ЈАВНО КОМУНАЛНО ПРЕДУЗЕЋЕ
«ВОДОВОД И КАНАЛИЗАЦИЈА»
ПАНЧЕВО, Ослобођења 15,
Тел/Факс 013-345-377; тел-факс 013-319-477
e-mail адреса: office@vodovodpa.rs
текући рачун: 160-10370-06

ПАНЧЕВО
ТЕХНИЧКИ СЕКТОР
Број: Д-10177/1
Панчево, 9. 10. 2024. год.

ПРЕДМЕТ: Захтев за достављање информације – сагласност на локацију постројења за пречишћавање отпадних вода насељеног места Омољица (измена и допуна плана генералне регулације насељеног места Омољица)

1. Ситуација из Главног пројекат уличне фекалне канализације за насеље Омољица (CD формат)
2. Ситација са приказом локацијом ППОВ из пројекта и локацијом достављено вашим захтевом (CD формат)

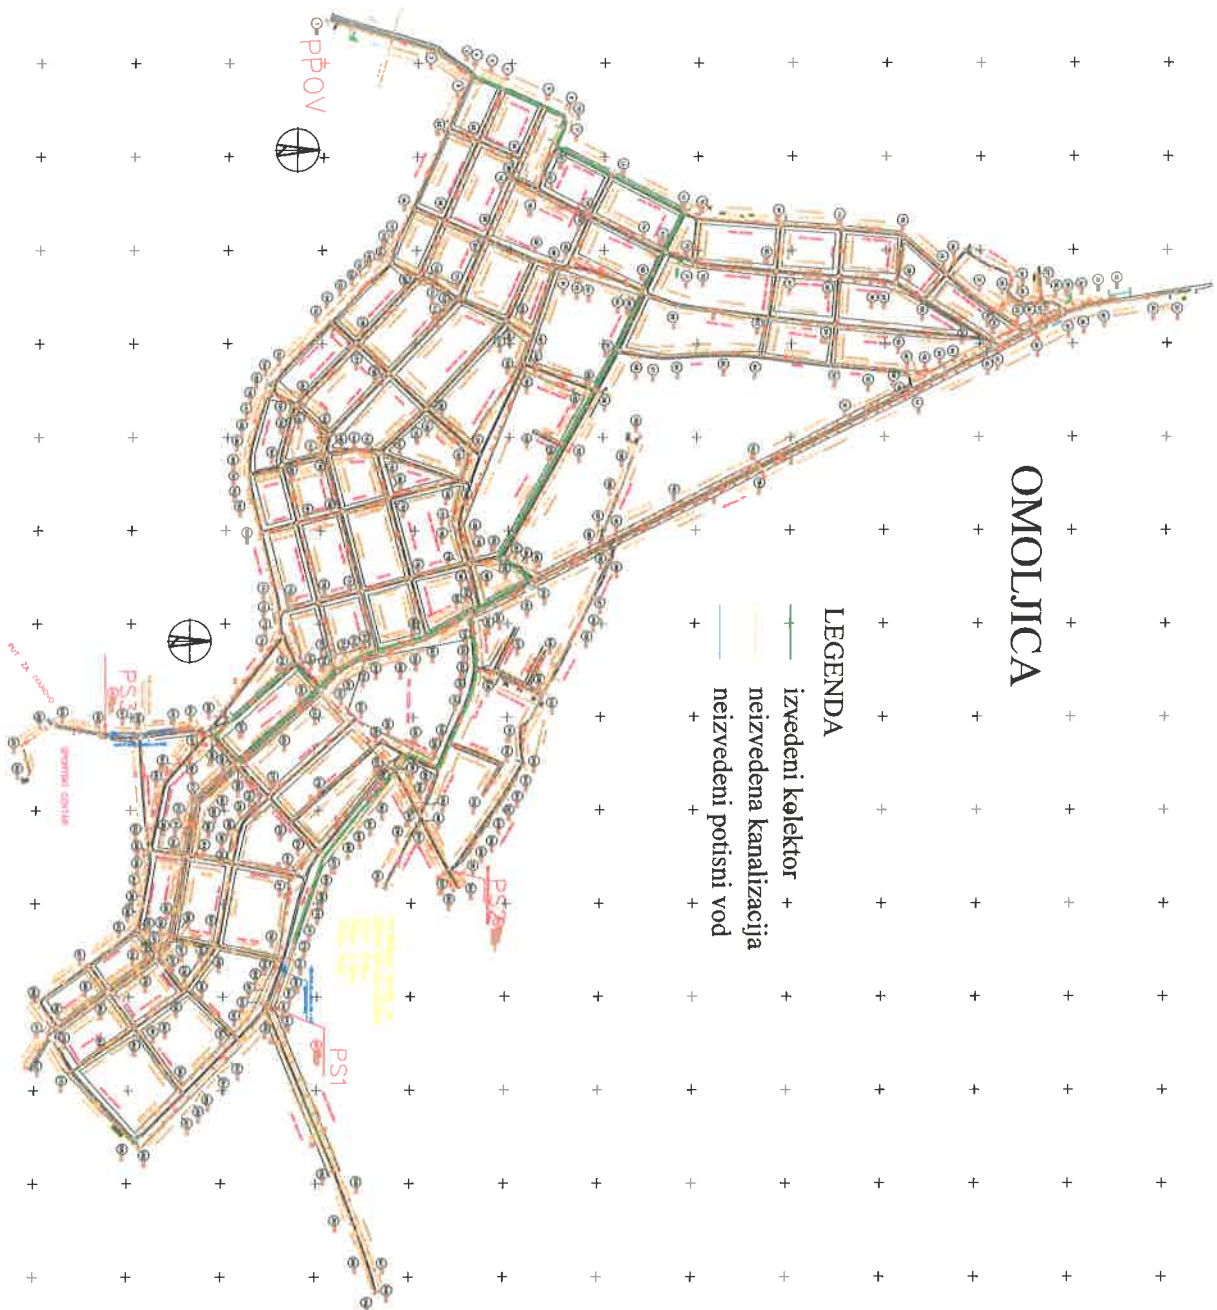
- Уколико се одустане од концепције из горе наведеног Генералног пројекта (Лоуис Бергер, Француска) мишљења смо да предложена локација која нам је достављена уз захтев за достављање информације изискује накнадна финансијска средства из следећих разлога:

1. Уколико би се наставила изградња фекалне канализације по Главном пројекту уличне фекалне канализације „Енергоплан“ ДОО, Београд, 2014, било би неопходно повезати односно отпадну воду преусмерити са локације ППОВ предвиђене овим пројектом до локације предвиђене овим захтевом (пронаћи коридоре и евентуално изградити црпну станицу којом би се отпадне воде препумпавале са једне на другу локацију), или

2. Израдити нову пројектну документацију којом би се отпадне воде насељеног места Омољица прусмериле према локацији датој овим захтевом, уз обавезу да се задрже постојеће (већ изграђене) инсталације у насељу.
